Einwand gegen das Bauvorhaben „Solarpark Groß Belitz“

Im Rahmen der Öffentlichkeitsbeteiligung wende ich mich gegen den vorhabenbezogenen Bebauungsplan Nr. 2 „Solarpark Groß Belitz“.

Antrag auf Sichtschutz für die öffentliche Auslegung des Vorentwurfs zum vorhabenbezogenen Bebauungsplan Nr. "Solarpark Groß Belitz der Gemeinde Klein Belitz

Betreff: Antrag auf Heckenpflanzung am „Solarpark Groß Belitz“ zum Naturgebiet ‚Beketal‘

Heckenpflanzung entlang zur Grenze zum Naturschutzgebiet 'Beketal' (rot markiert)

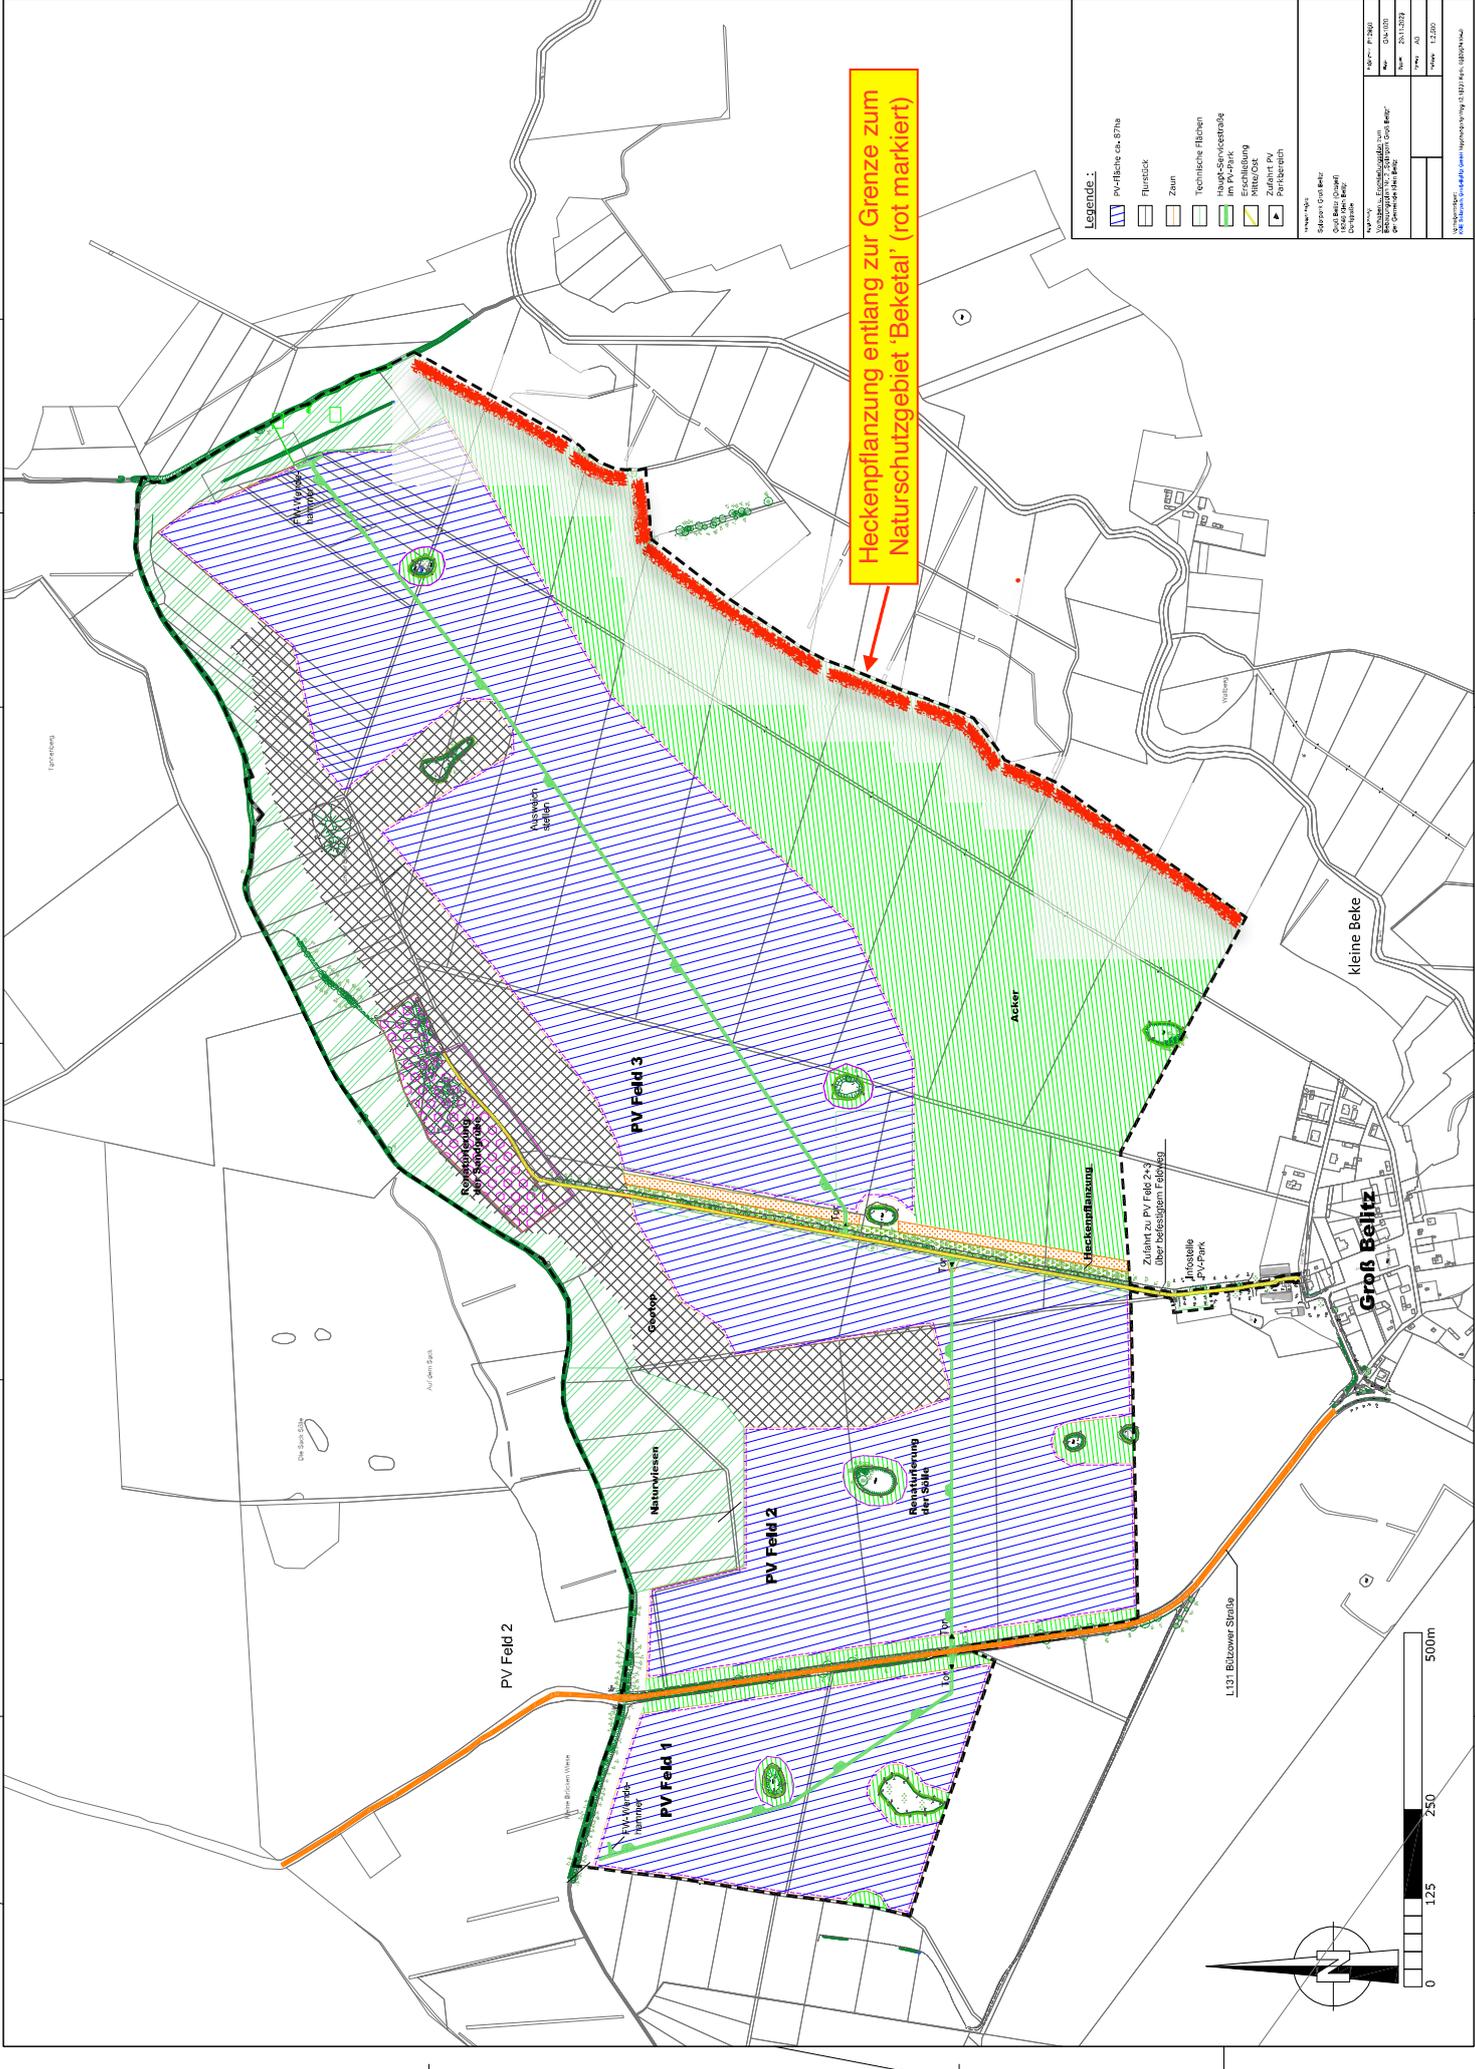
hiermit möchte ich einen Antrag auf Heckenpflanzung einer Teilstrecke im Grenzbereich zum Naturgebiet ‚Beketal‘* einreichen (siehe Anhang rot markierter Bereich).

*Die Beke im oberen und unteren Lauf ist bereits Naturschutzgebiet, der mittlere Bereich ist bereits Vorhaltegebiet und wird als Naturschutzgebiet ausgewiesen.

Bild 3.2.4: Reflexion von unterschiedlichen Oberflächen (Quelle: SolPEG)

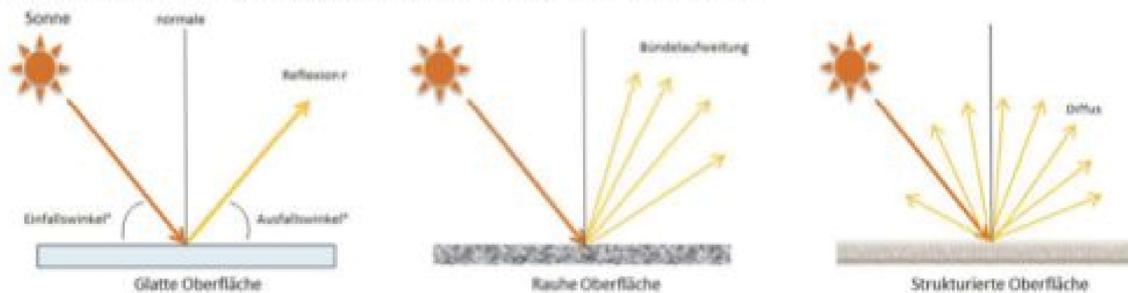
hiermit stelle ich einen Antrag auf eine Umsetzung von ‚strukturrierten Oberflächen‘ der PV-Module für den Solarpark Klein-Belitz.

PV Module können im Hinblick auf ihre Reflexion verschiedene Eigenschaften aufweisen. Für eine möglichst geringe Lichtreflexion und damit einer nachhaltigen Verringerung der Lichtverschmutzung sollten die installierten PV-Module im ‚Solarpark Klein Belitz‘ mit einer ‚Strukturierten Oberfläche‘ ausgeführt sein (s.Bild).

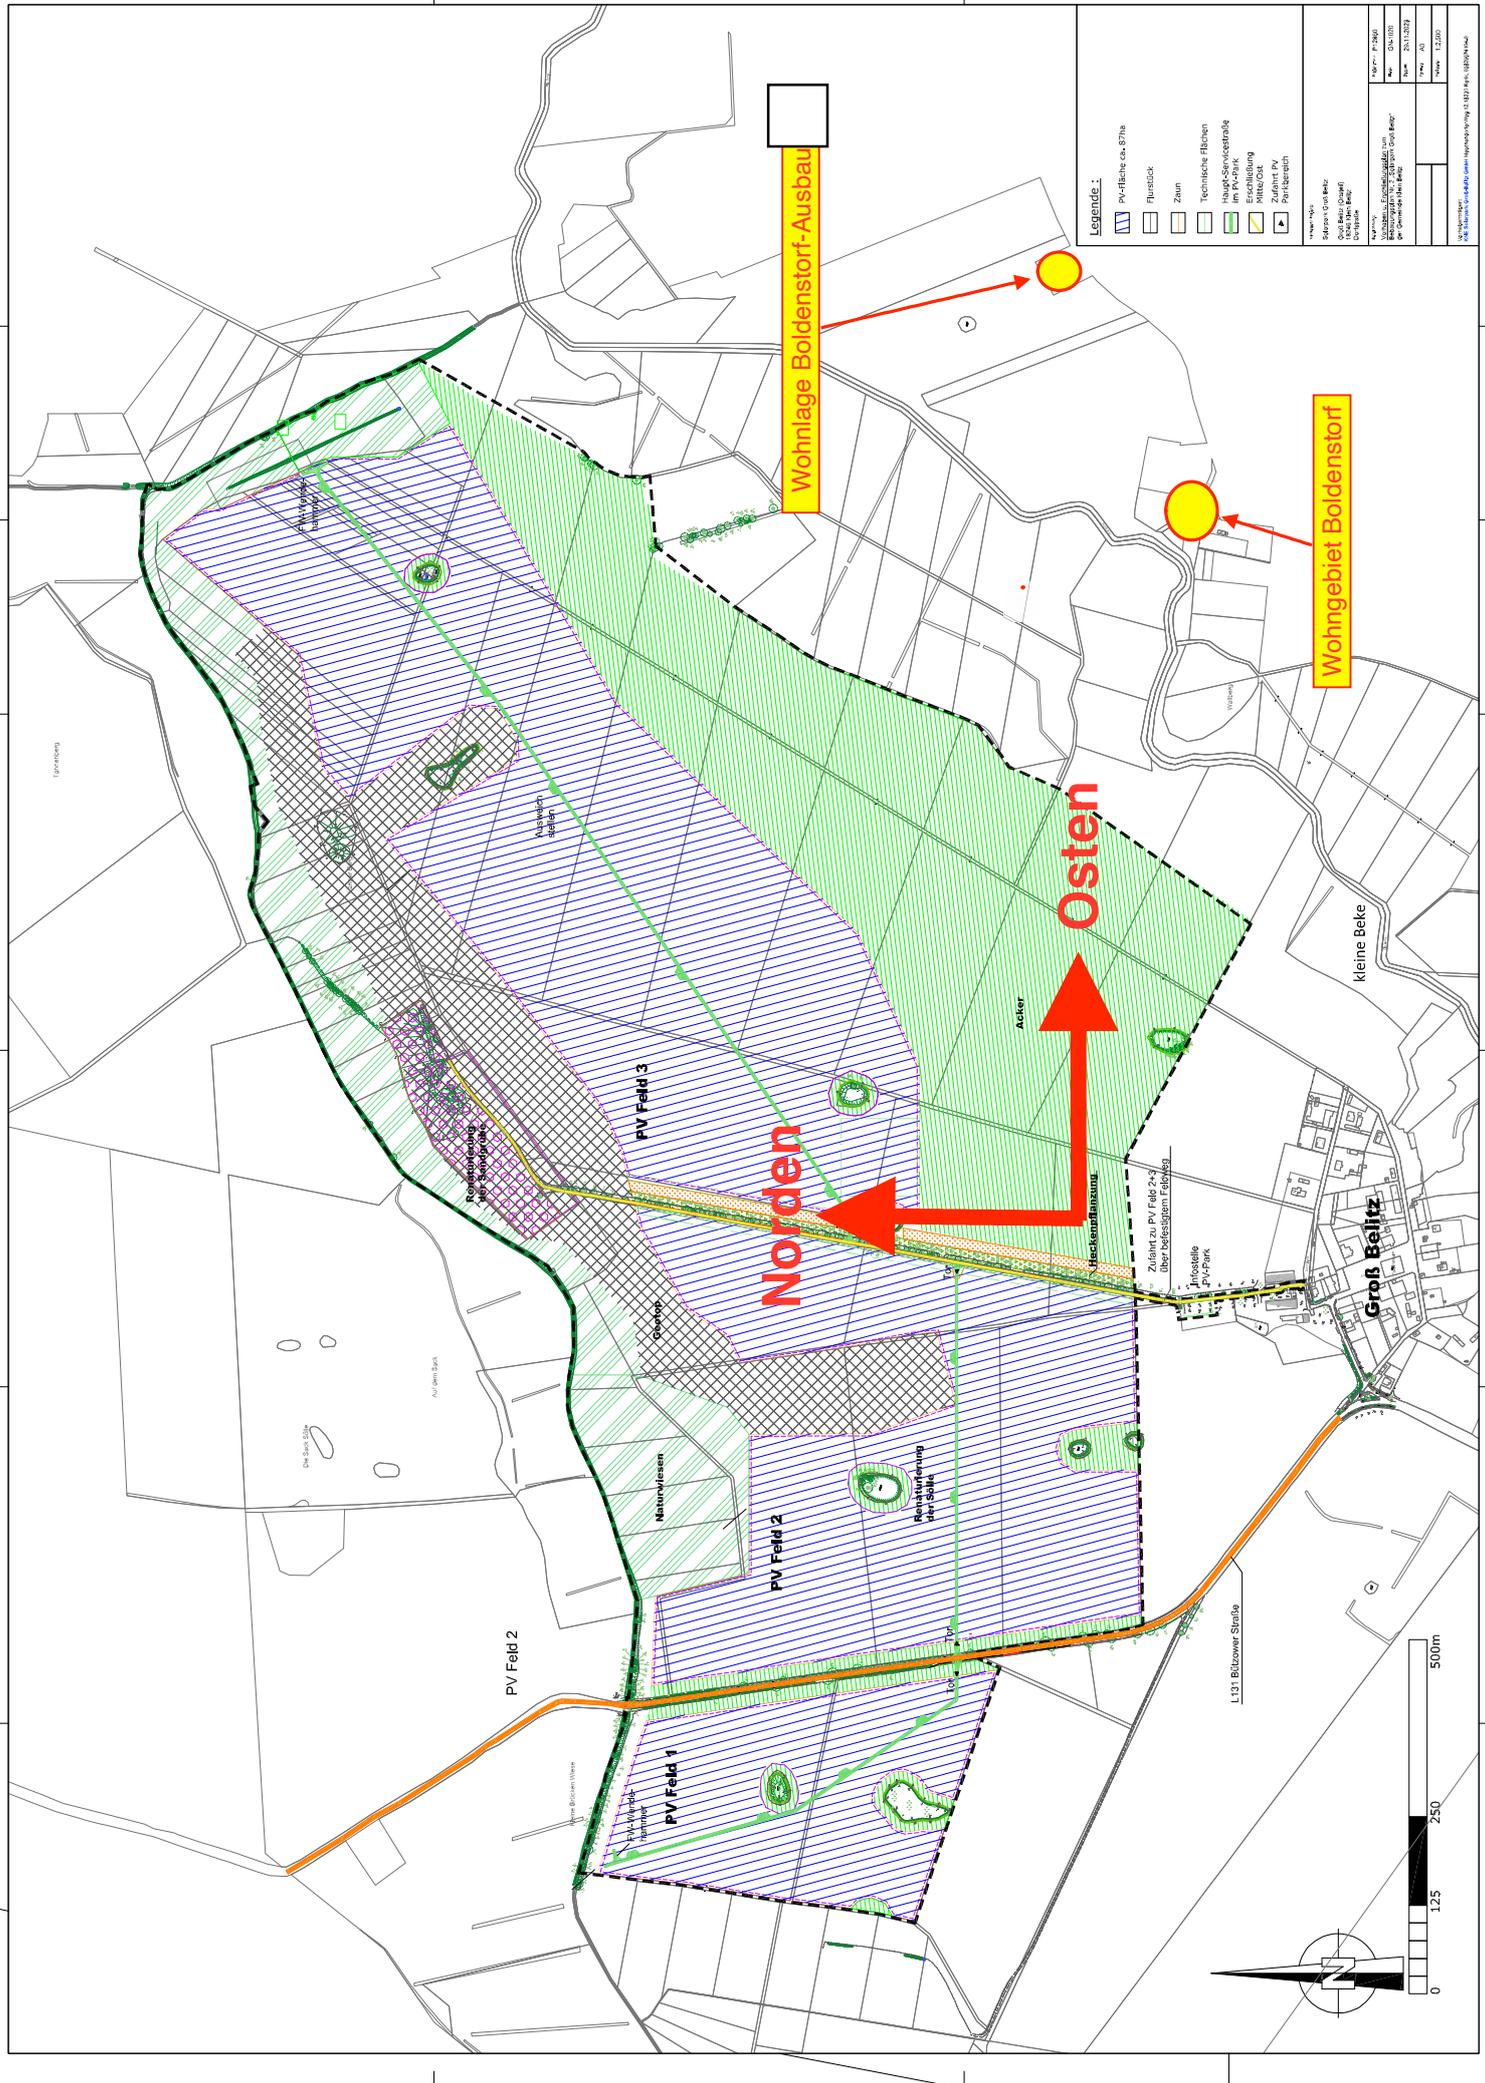
hiermit möchte ich einen Antrag auf eine Berücksichtigung meiner Wohnlage im zu erstellendem Blendgutachten für den Solarpark Klein-Belitz stellen.

Auf Grund der östlichen Ausrichtung meiner Wohnlage zum Solarpark Klein Belitz sollte eine Untersuchung hinsichtlich einer Beeinträchtigung für Anwohner bzw. für schutzwürdige Räume im Sinne der LAI Lichtleitlinie erfolgen.
